Einsprache von Fussverkehr Kanton Bern

Ausbau Uferweg auf 2.50 m Breite inkl. neue Anbindung an die Aeschenbrunnmattstrasse für die Nutzung von Personen mit eingeschränkter Mobilität. Sanierung Aareufer mittels Blocksteinverbau und Schroppenlage zur Sicherung gegenüber weiterer Erosionen im Bereich der Fähre Zehendermätteli.

Verzicht auf den Ausbau des Uferweges auf 2,50 m Breite. Anbindung des Uferweges an den Fährsteg, Anpassung Fährkopf für Hochwassersicherheit, Ersatz und Verschiebung der bestehenden Treppe für Aareschwimmer.

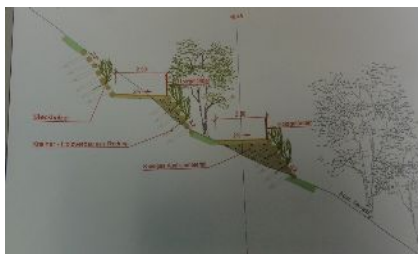
2. FV Bern lehnt eine Verbreiterung des Reckweges ab.

Eine Verbreiterung des Reckweges wurde bereits in der Gemeindeversammlung vom 2. Juni 2014 abgelehnt (Auszug aus dem Protokoll): **'Der Reckweg wird weder verbreitert, noch für Velos geöffnet.'**

In den Planunterlagen wurden zwar die Masse geändert, aber der Schnitt zeigt ein anderes Bild. Die Übereinstimmung der aufgelegten Planunterlagen mit denen aus dem Jahr 2014 und das beabsichtigte Fällen einiger Bäume erhöhen zusätzlich die Unsicherheit zur geplanten Ufersanierung.
